# PROPUESTAS DE MEJORAS AL DISEÑO DE DETALLE DE LA PLMQ

## 23. ESTACIÓN 13 – IÑAQUITO

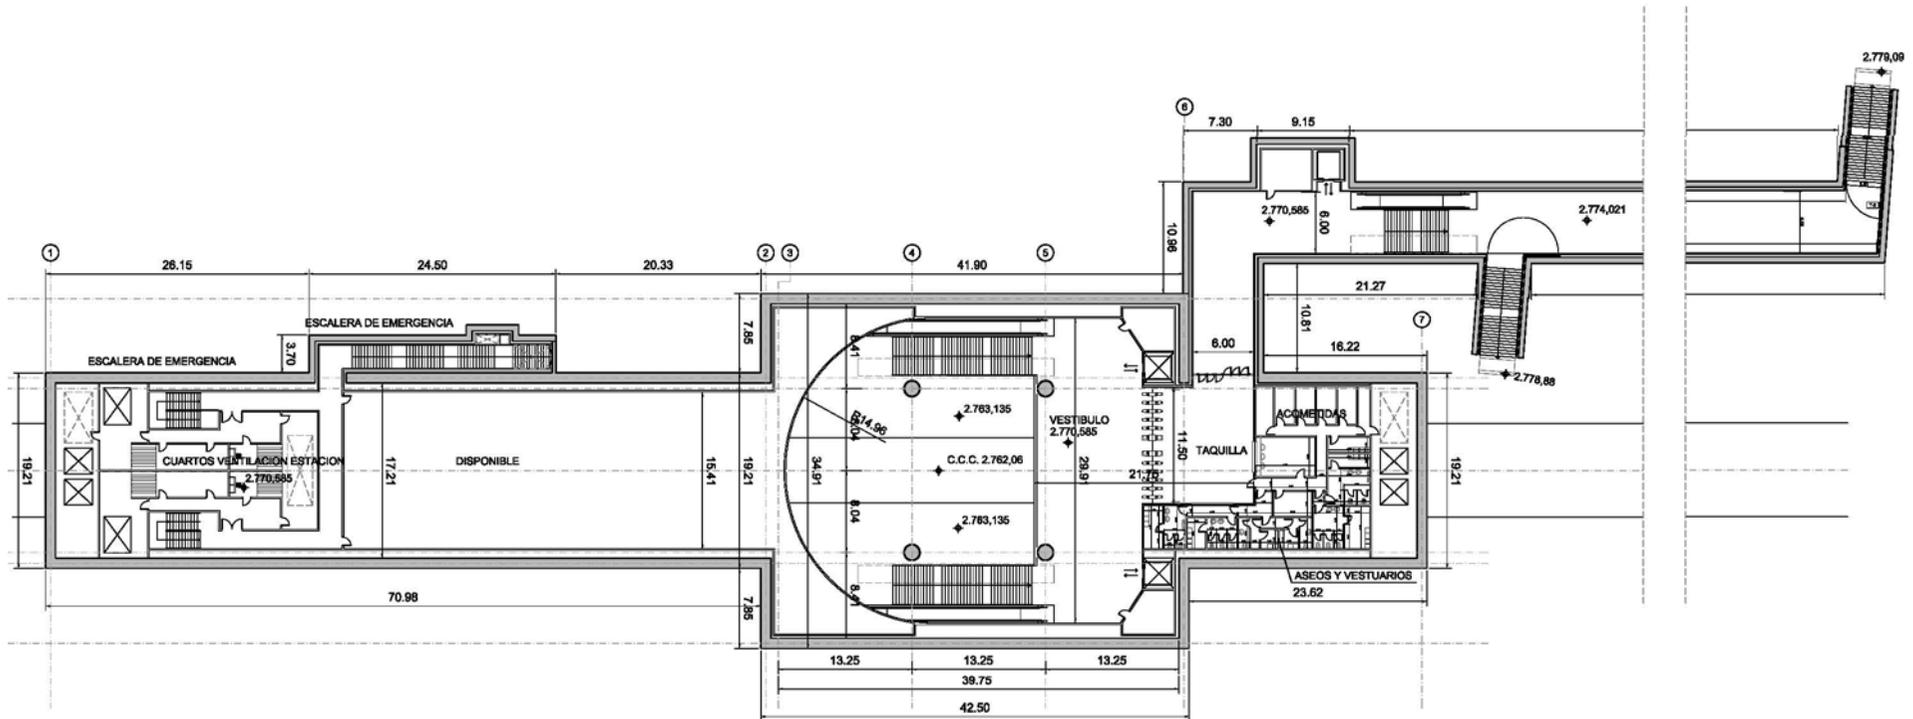
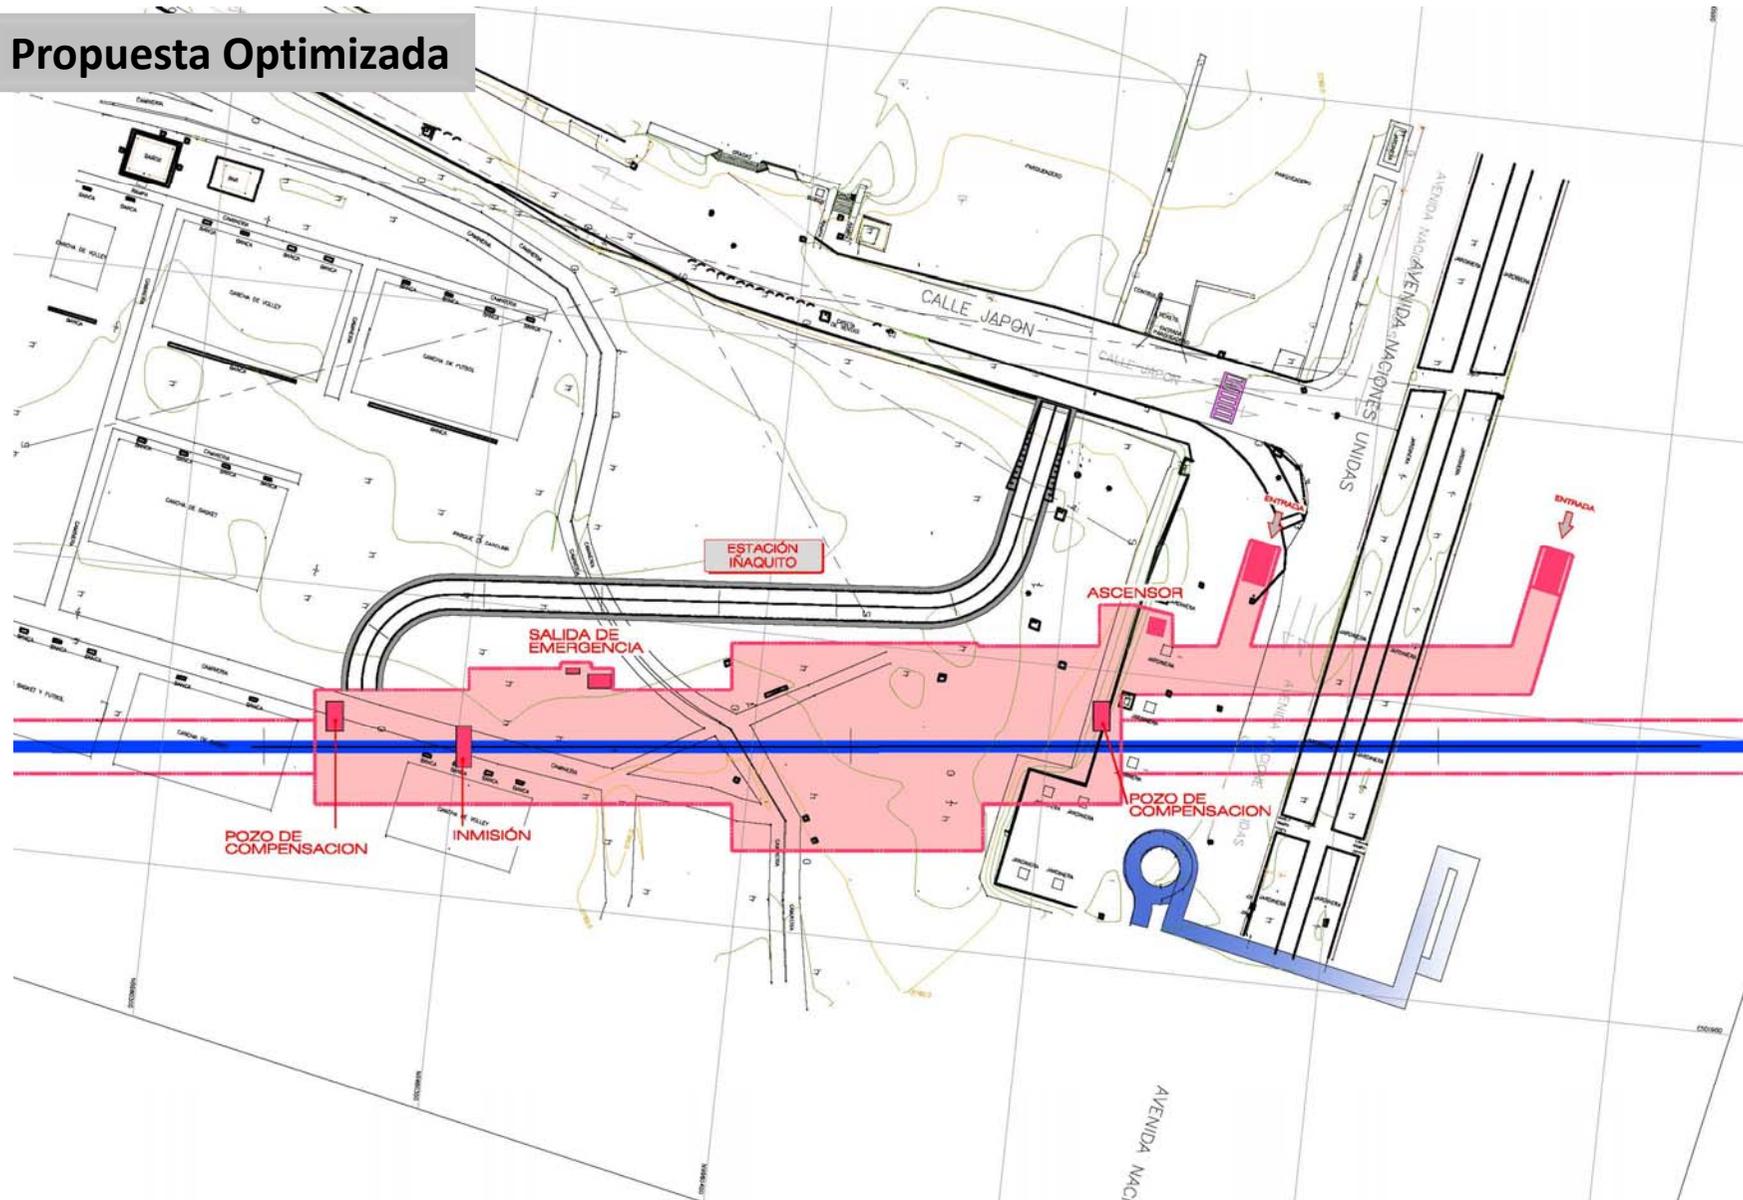
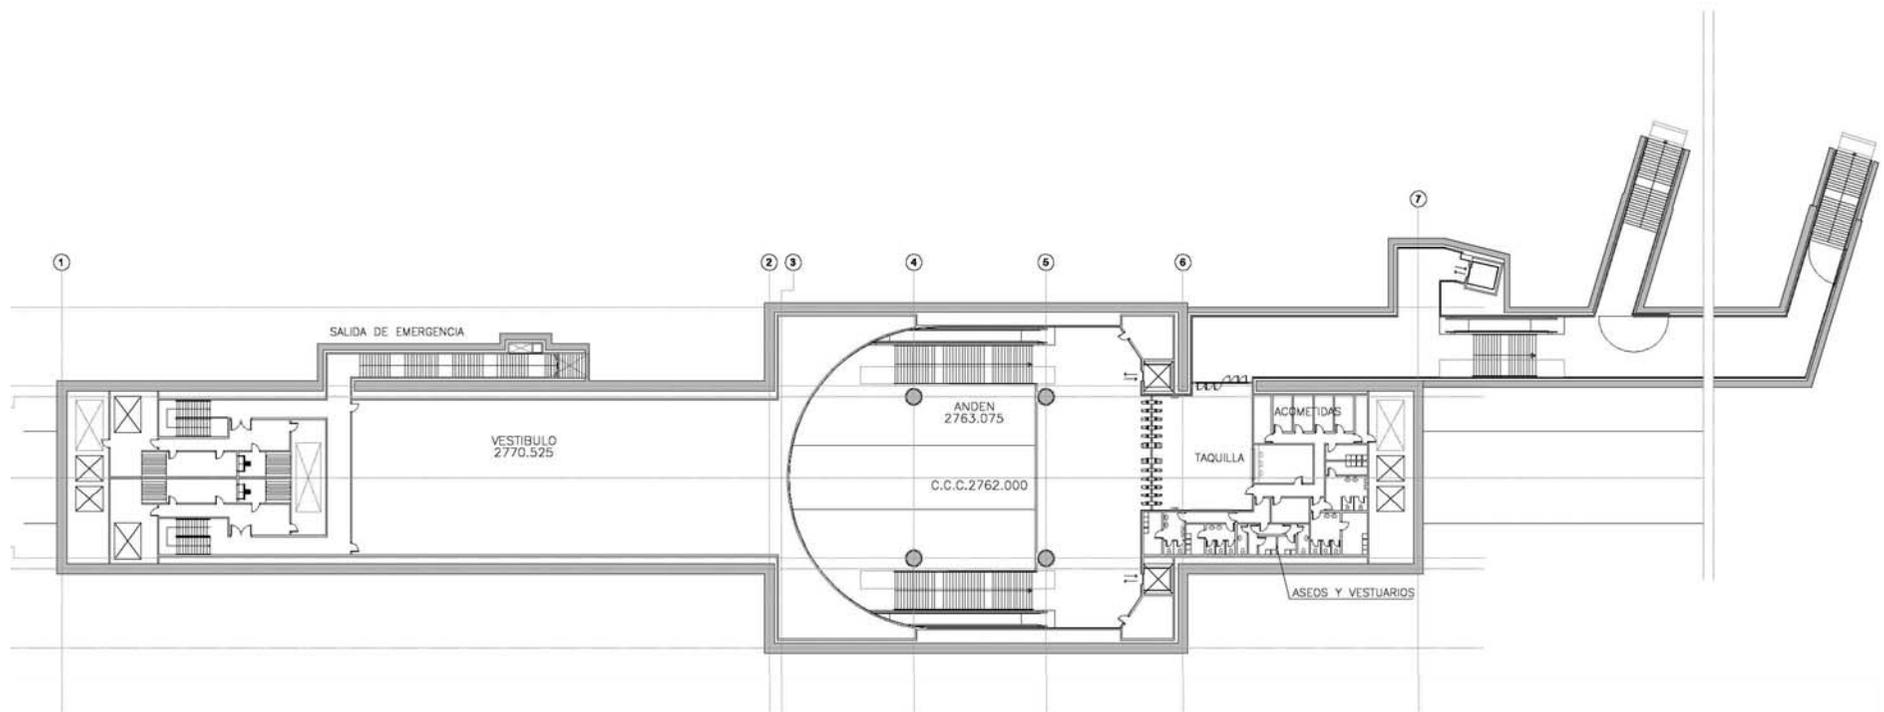
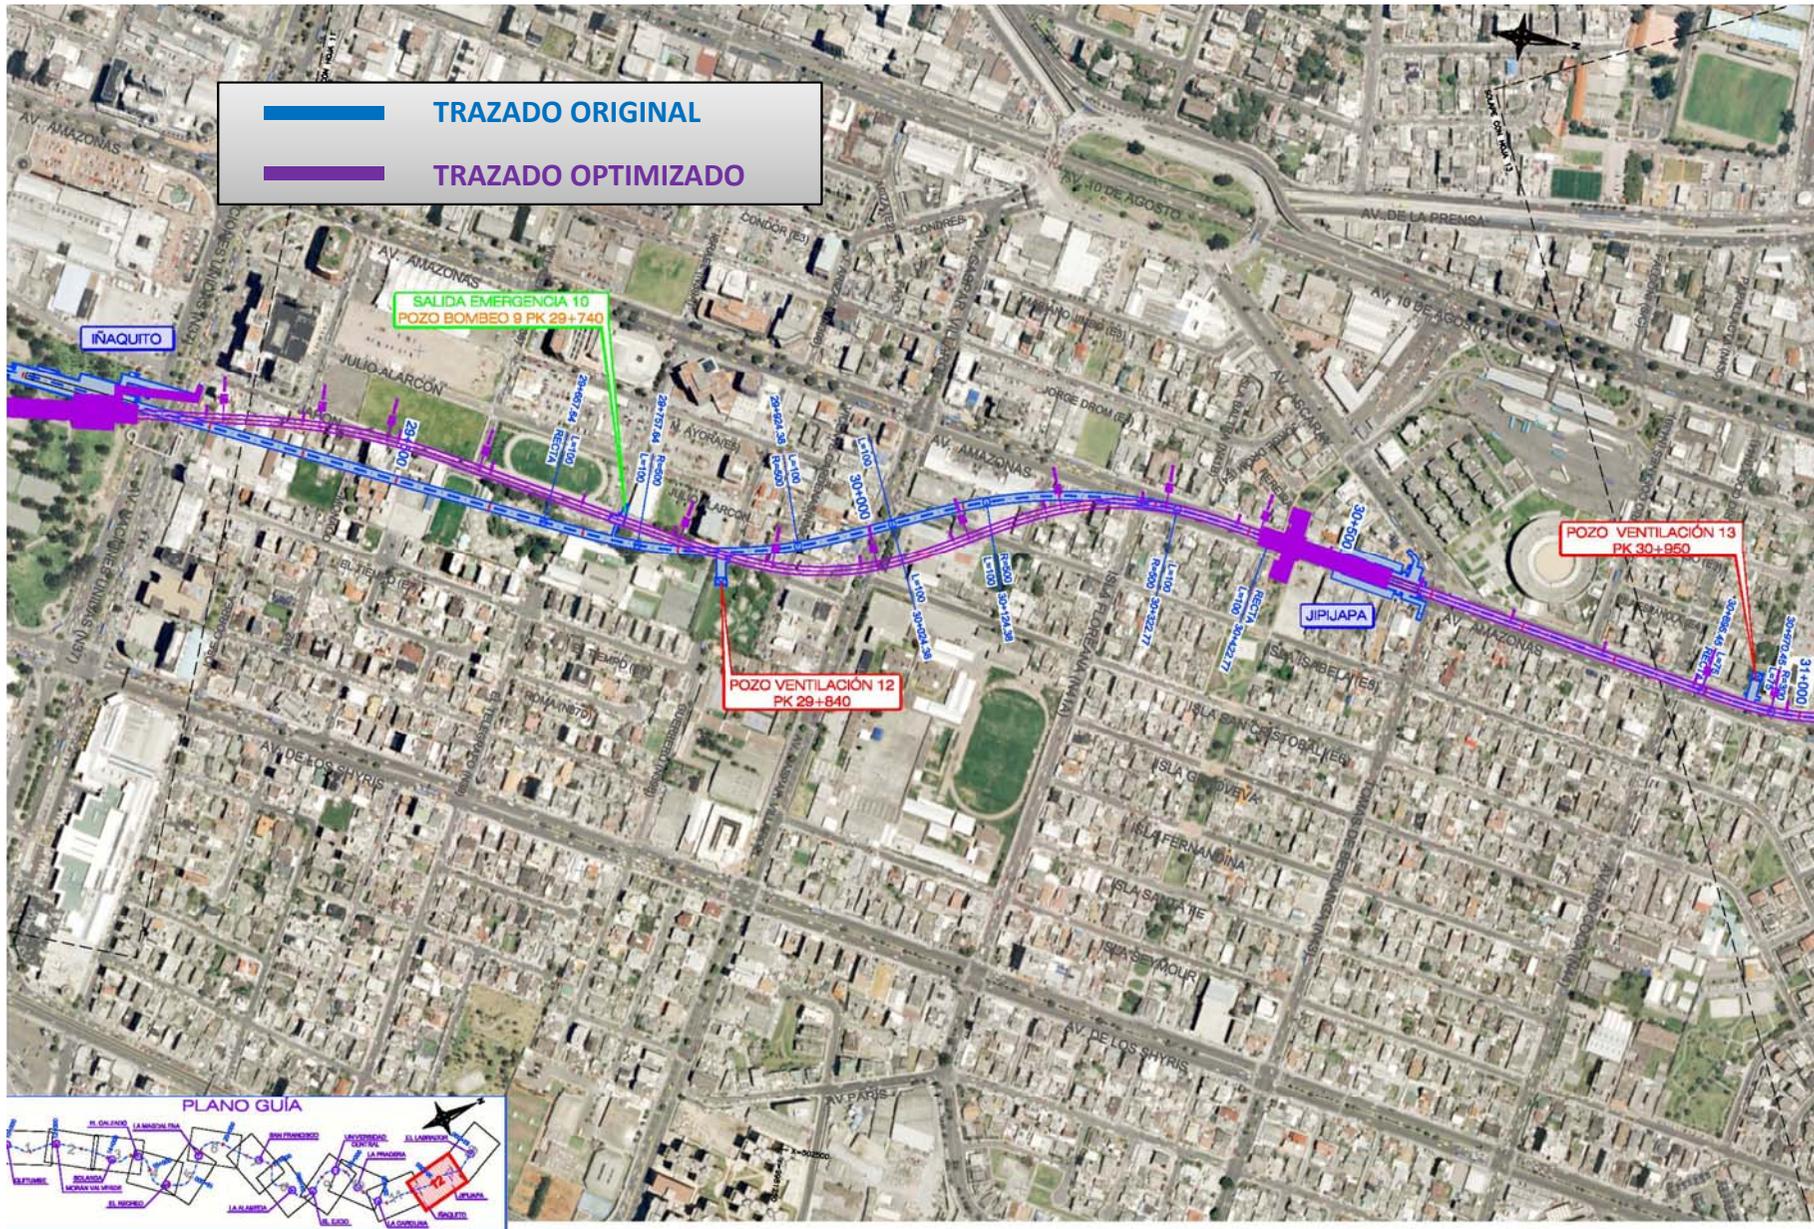
- 1) La estación optimizada es prácticamente idéntica a la original
- 2) Se gira su posición en planta para facilitar el trazado posterior minimizando el paso bajo edificaciones

## 24. TRAMO TÚNEL entre IÑAQUITO y JIPIJAPA

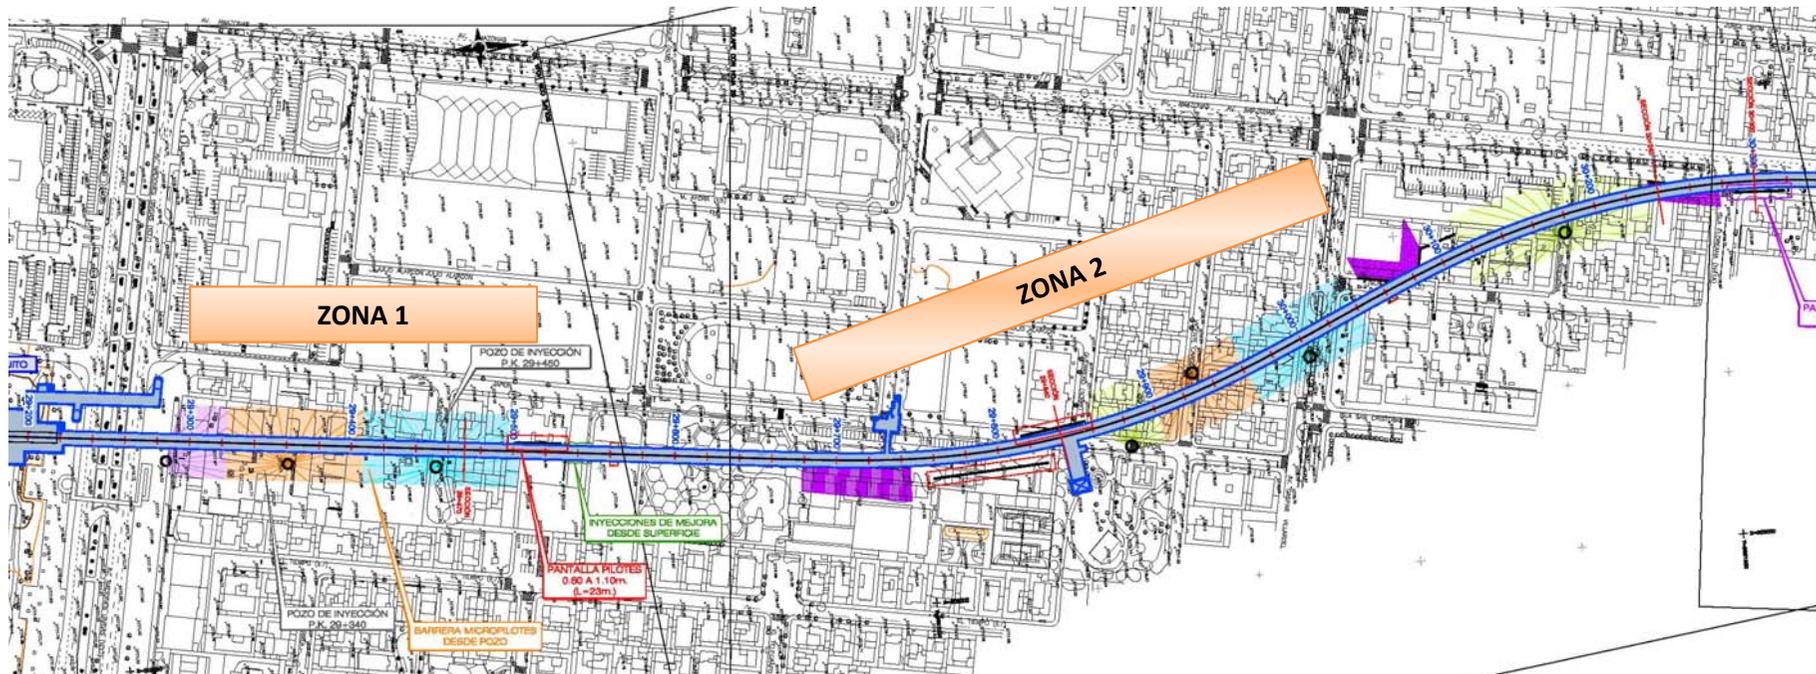
- 1) Variación del trazado en planta para minimizar el paso bajo edificios en el tramo entre Iñaquito y Jipijapa, llevando el eje al calle Japón
- 2) Profundización del trazado en perfil para aumentar el espesor de terreno por encima del túnel

- ✓ Se reducen notablemente la longitud de túnel que discurre bajo edificios.
- ✓ Además, al aumentar la profundidad en las zonas que se pasa bajo edificios el espesor de terreno por encima del túnel es mayor.
- ✓ Con estas dos medidas, se consigue el incremento de seguridad durante la ejecución
